本通3丁目地区市街地再開発事業環境影響評価準備書（案）（令和6年2月時点）
の段階で示される計画に関して景観形成の観点から求めること

令和6年3月

広島市景観審議会眺望景観検討部会

眺望点（視点場）の位置図

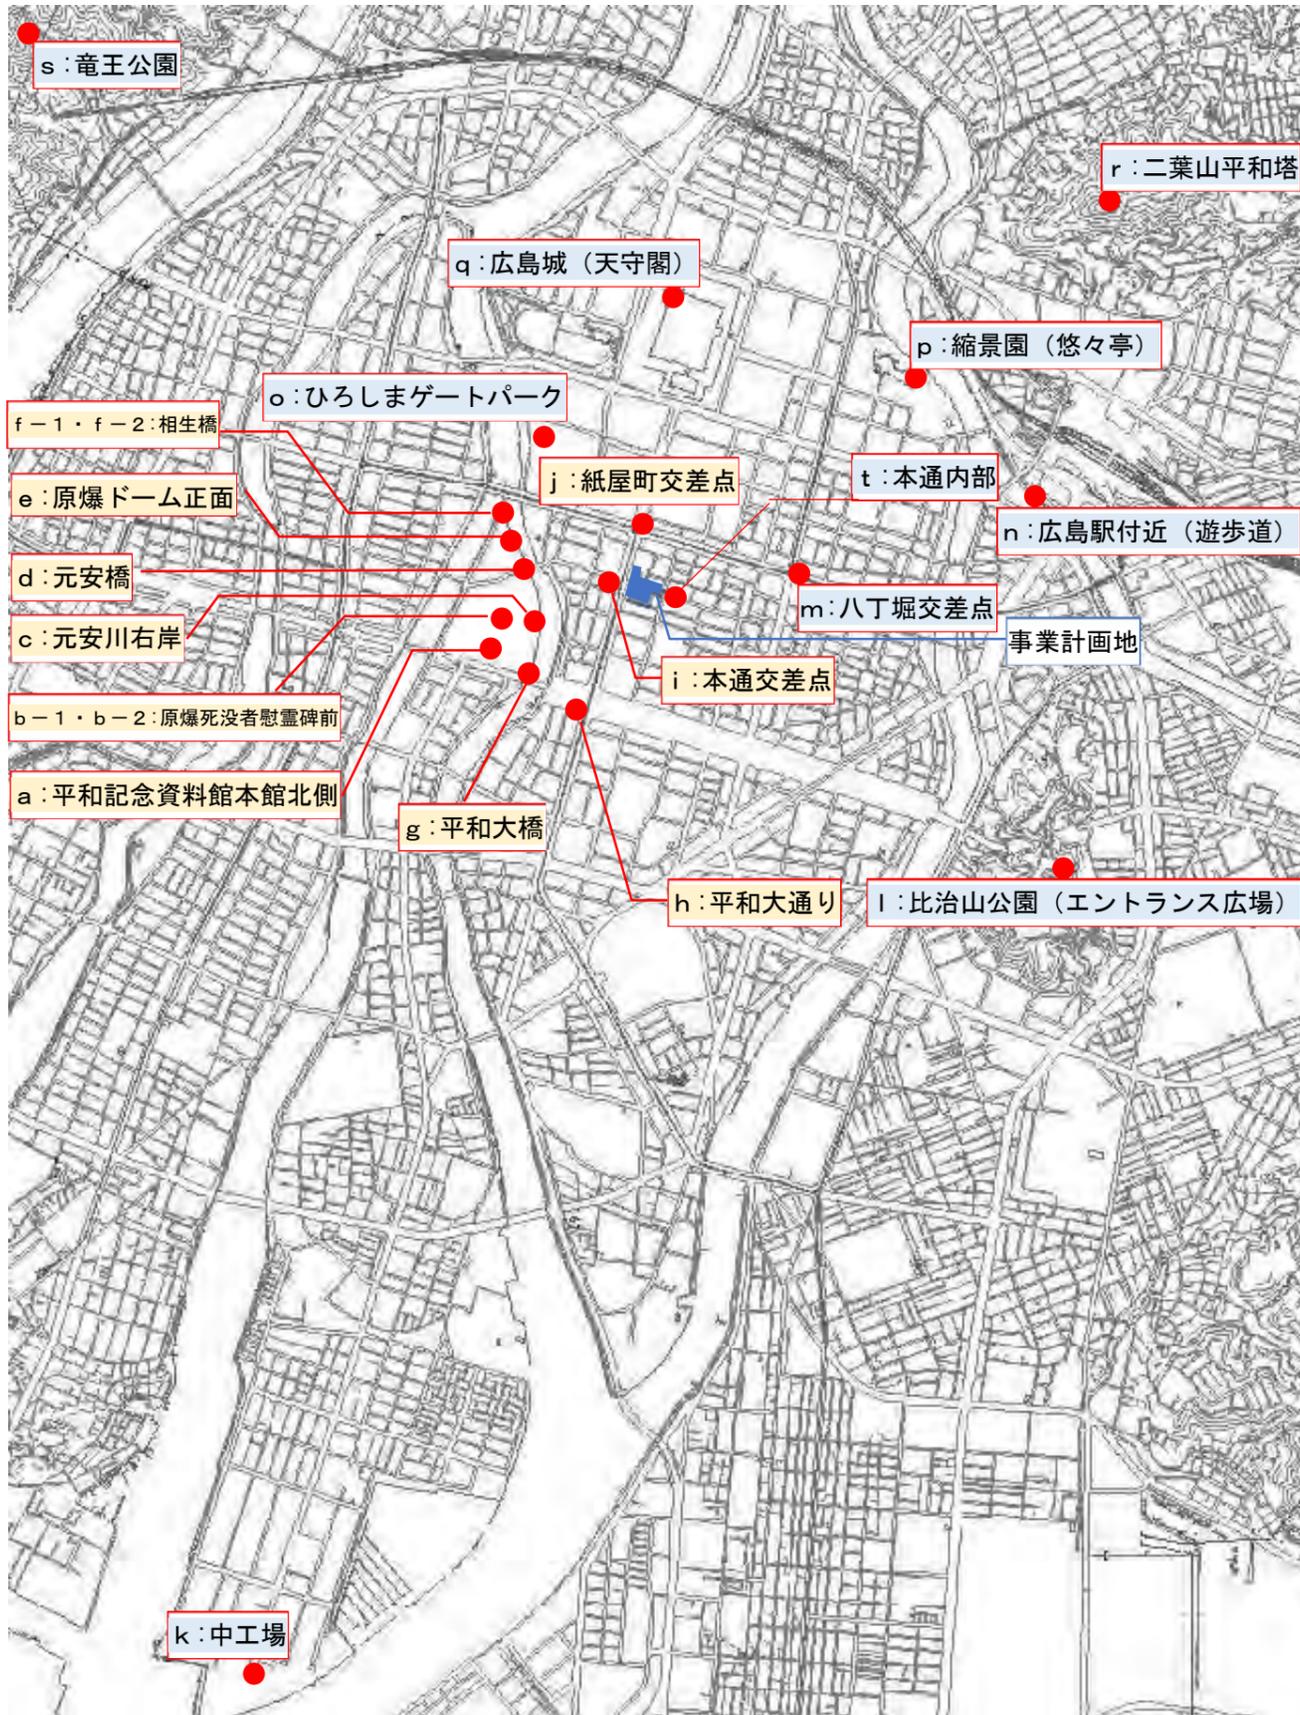
ただし、e：原爆ドーム正面（「あり方」で設定した視点場）、i：本通交差点（近景の視点場）、k：中工場（視点場として共有しやすく市街地を一望できる視点場）、t：本通内部（計画建物と平和記念公園方面を望む視点場）については追加が必要である。

また、b：原爆死没者慰霊碑前については、原爆死没者慰霊碑側面の上方にツインタワーが重なって見える視点場を、f：相生橋の視点場については、原爆ドームの円蓋部の上方にツインタワーが重なって見える視点場の追加が必要である。

準備書（案）で想定した眺望点（視点場）に含まれない次の箇所からの景観についても検討を行うこと。

e：原爆ドーム正面

i：本通交差点

k：中工場

t：本通内部
